RAMERY TRAVAUX PUBLICS
740 Rue du bac
59193 ERQUINGHEM-LYS

- INSTALLATIONS CLASSEES -

Réponses aux questions à la suite de l'enquête publique

Projet de Longueil-Sainte-Marie

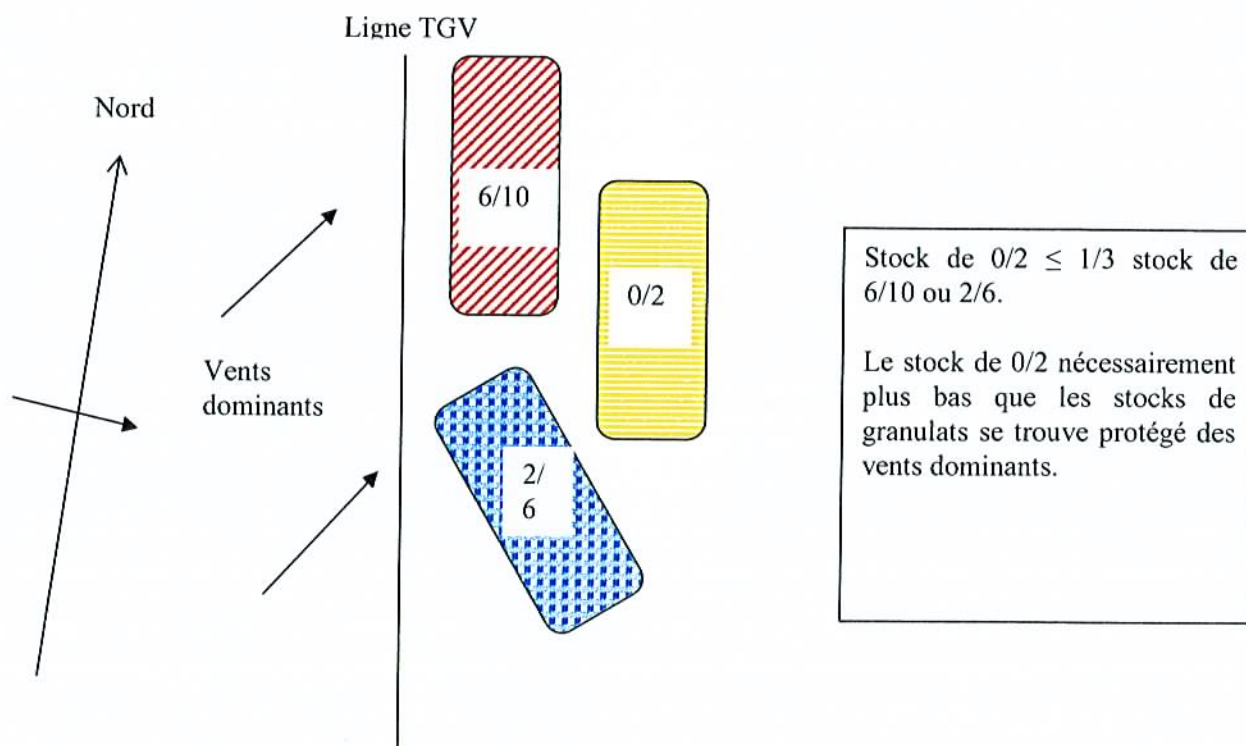
Concernant les poussières :

1. Concernant les stocks de sable :

Pour les 40% restants, c'est-à-dire les matériaux pour couches de roulement de type éruptif, nous préconisons, afin de minimiser l'impact, la protection (des vents dominants de direction Sud-Ouest) du stock de sable par des granulats 2/6 mm et 6/10 mm suivant le principe ci-dessous :

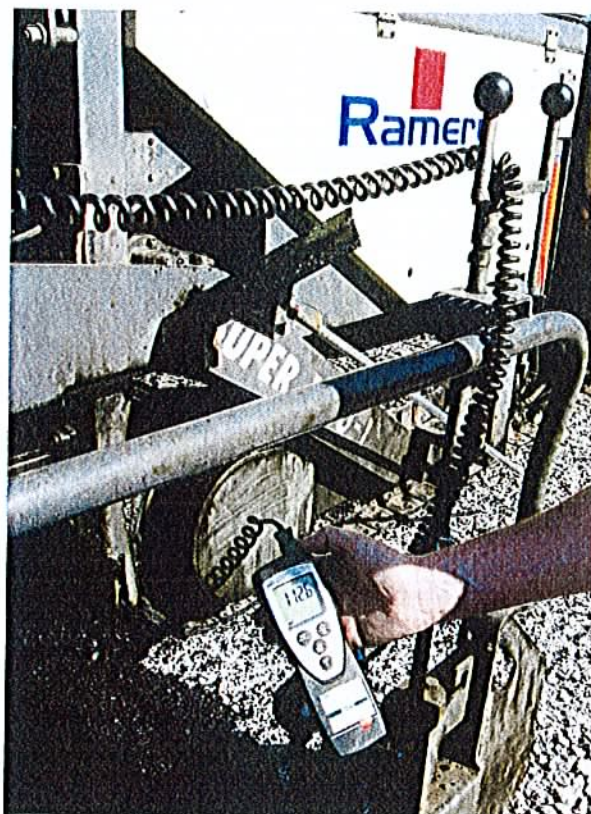
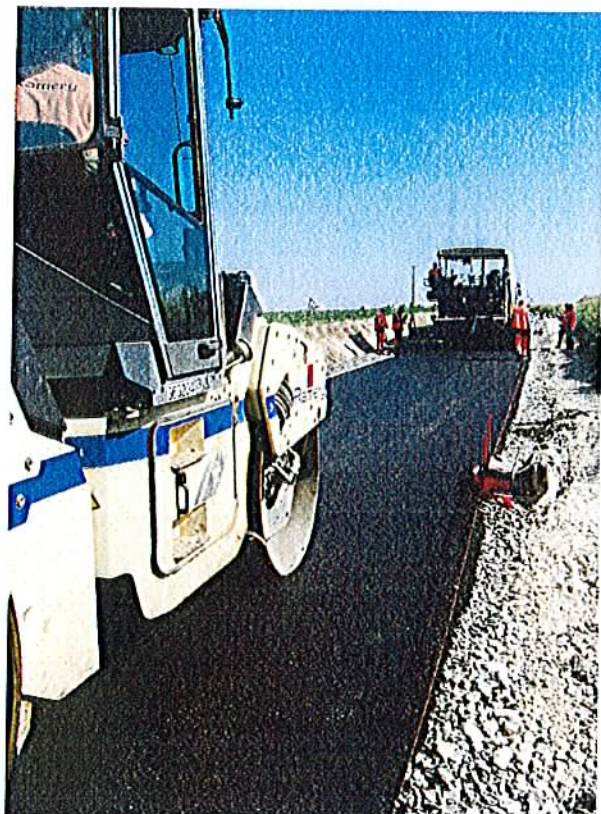
a). Émission de COV pendant la production.

Vous trouverez ci-dessous quelques photos prises sur un chantier récent réalisé par Ramery Travaux Publics démontrant sa capacité à développer cette technique et montrant l'absence totale de fumée.

Température à la fabrication : 132.8 °c.

Mise en œuvre enrobés basse énergie, température : 112.6°C.

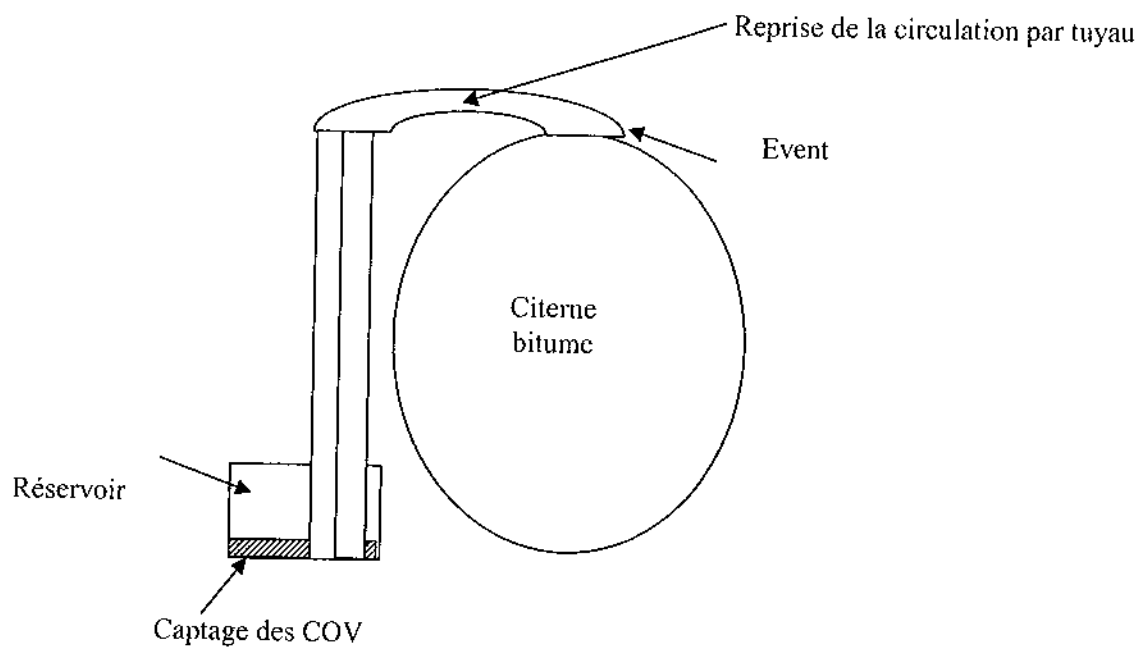
b. Émission de COV liée à la cuve à bitume.

Cette émission est sensible au niveau odeur en particulier lors des dépotages de bitumes ou lors des temps de brassage de ceux-ci.

Afin de pallier cet inconvénient, la société propose de raccorder cet évènement à réservoir rempli partiellement d'eau. Les COV sont plus lourds que l'eau et sont retenus par celui-ci.

Ce système a été mis en œuvre avec succès sur notre centrale d'Arques Enrobés et ne pose pas de problème à être proposé.

Le réservoir d'eau est purgé périodiquement et son contenu incinéré.
